改善箇所説明図 ③

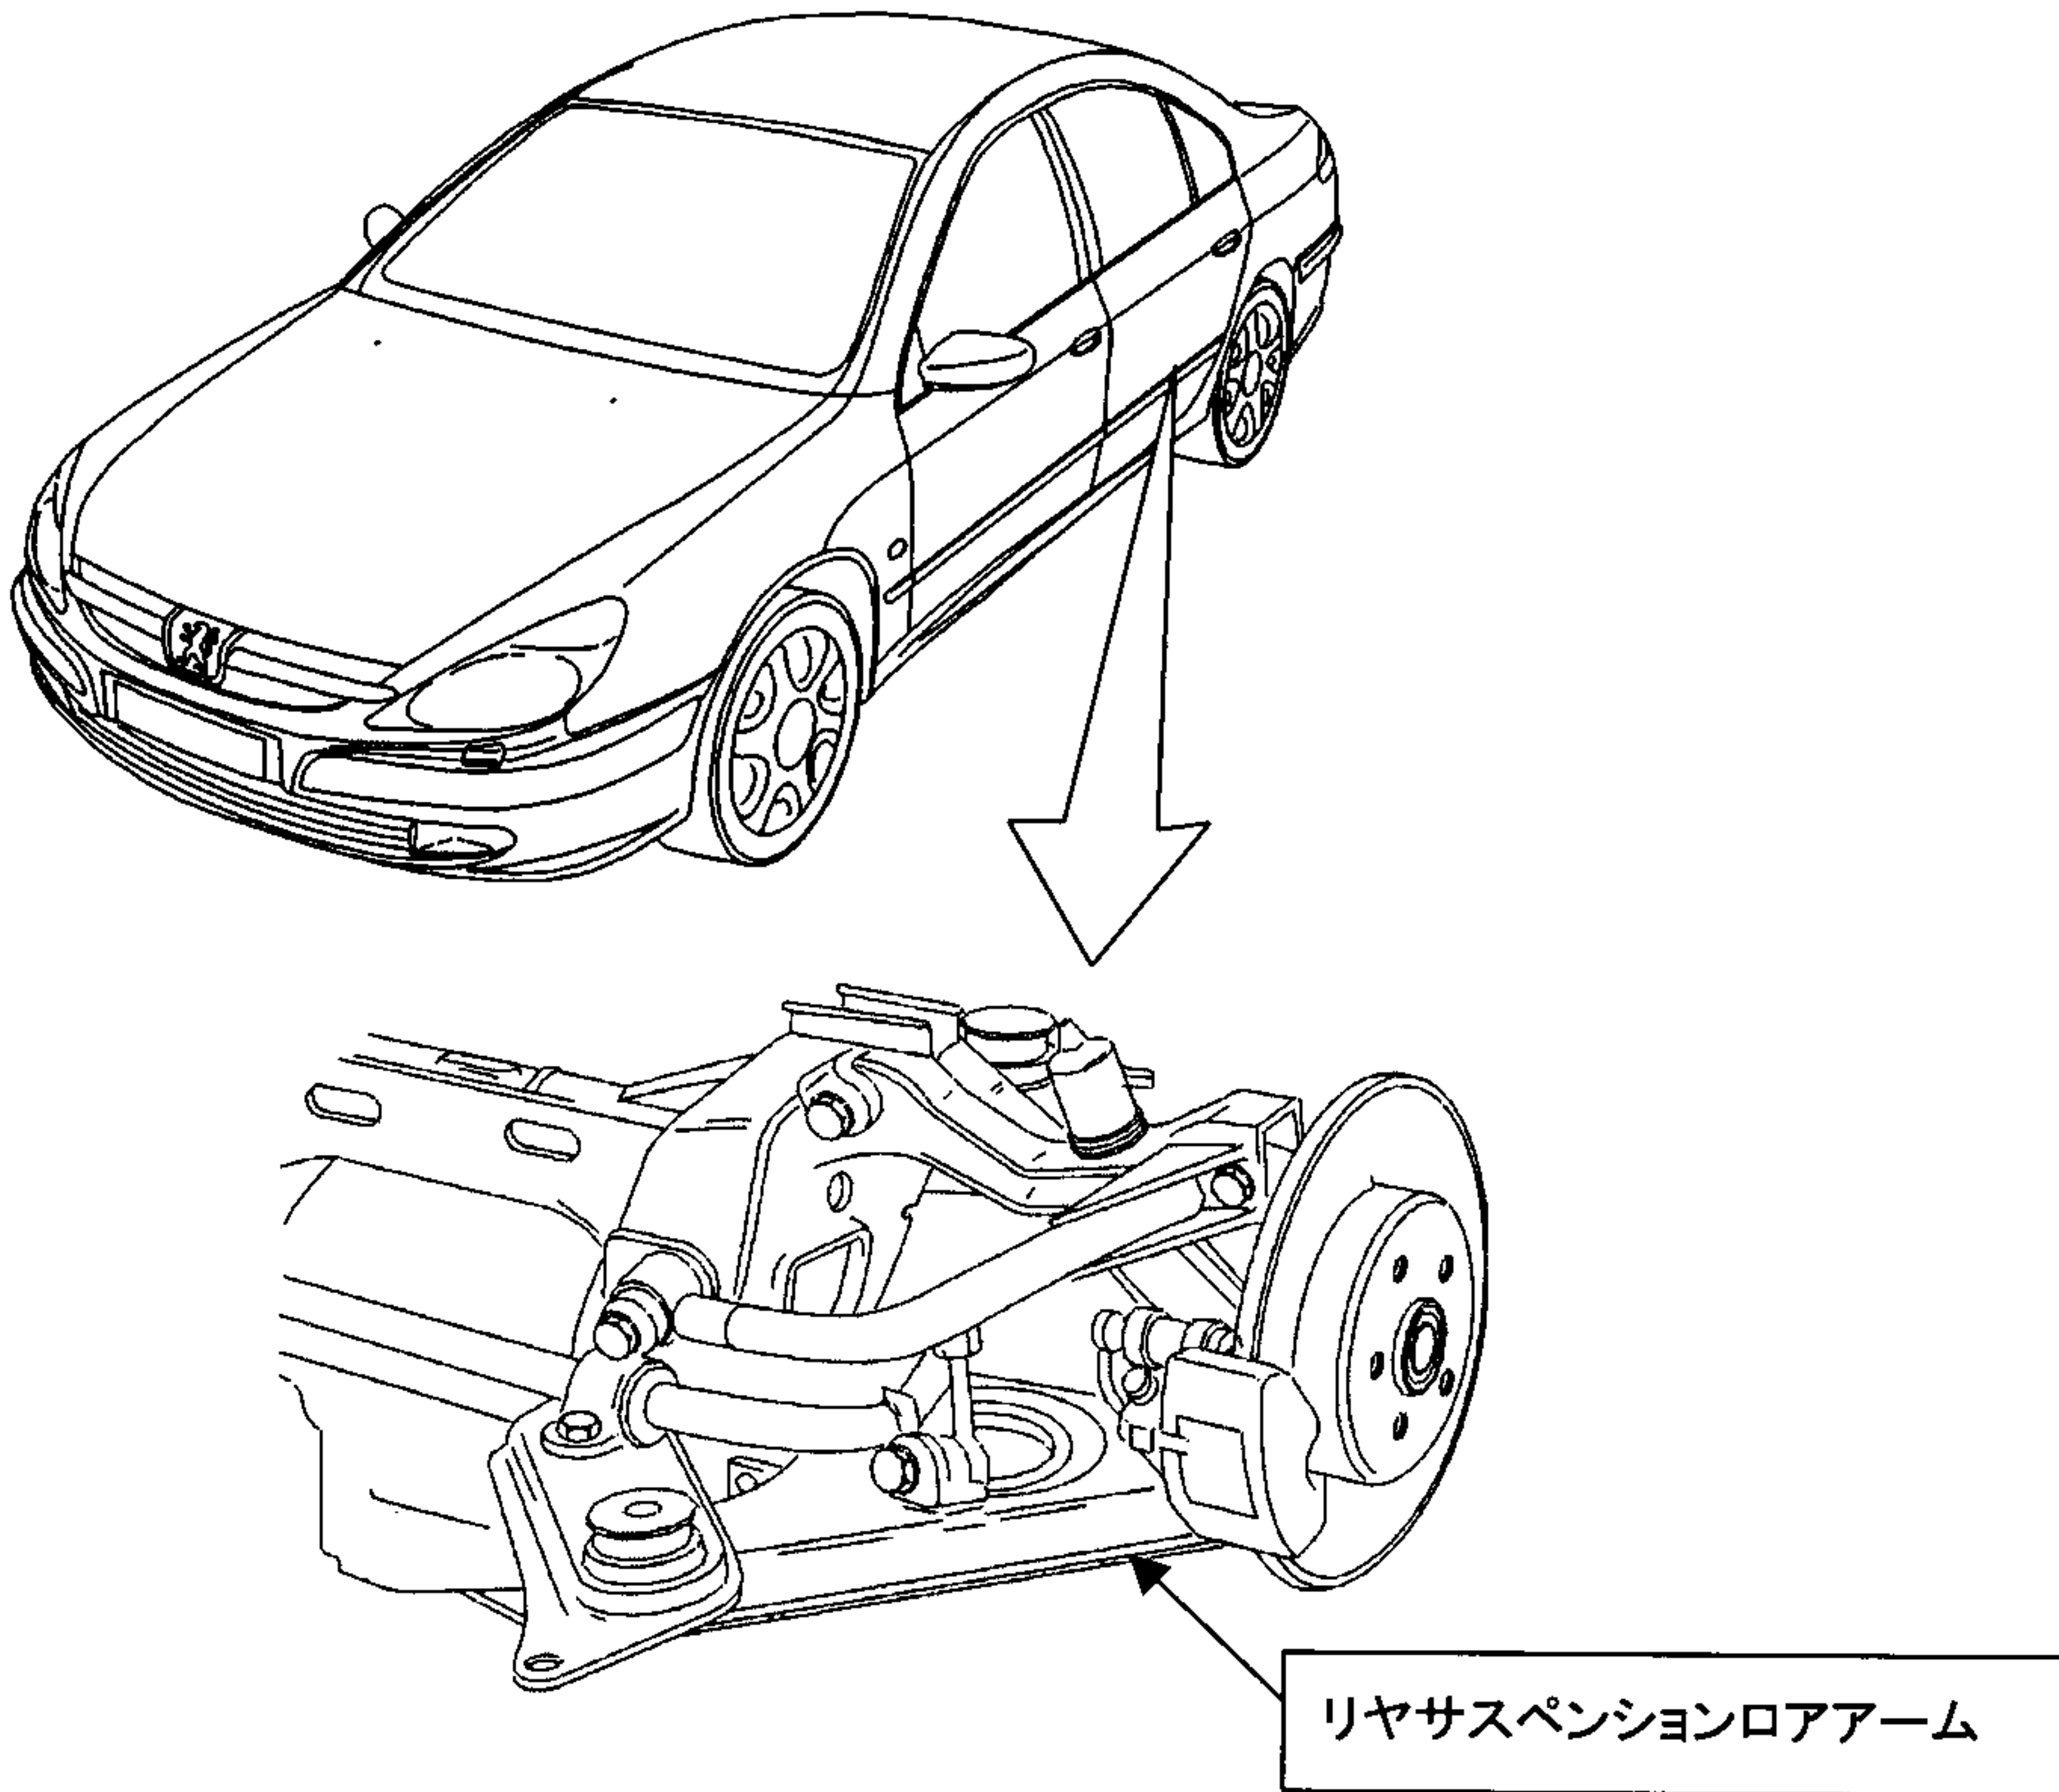
不具合発生箇所

リヤサスペンションのロアアームを製作する際の溶接が不適切なため、強度が不足しているものがある。そのため、過大入力に加わった際にロアアームが変形し、走行の安定性を損なうおそれがある。

改善内容

全車両、リヤサスペンションのロアアームを良品と交換する。

識別表示

ロアアーム固定ボルトに、黄色のペイントでマークを表示する。
